*Additif 25: Règlement No. 26*

*Amendement 2*

**Série 02 d'amendements - Date d'entrée en vigueur : 13 décembre 1996**

**PRESCRIPTIONS UNIFORMES RELATIVES A L'HOMOLOGATION DES VEHICULES EN CE QUI CONCERNE  
LEURS SAILLIES EXTERIEURES**

Modèle A

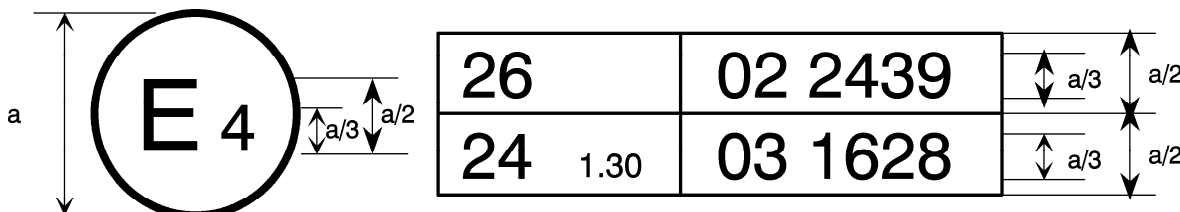
Annexe 2, remplacer par le texte suivant :

"Annexe 2

EXEMPLES DE MARQUES D'HOMOLOGATION

La marque d'homologation ci-dessus, apposée sur un véhicule, indique que le type de ce véhicule a été homologué aux Pays-bas (E4) en application du Règlement No 26 et sous le numéro d'homologation 022439. Les deux premiers chiffres du numéro d'homologation signifient que le Règlement No 26 comprenait déjà la série 02 d'amendements lorsque l'homologation a été délivrée.
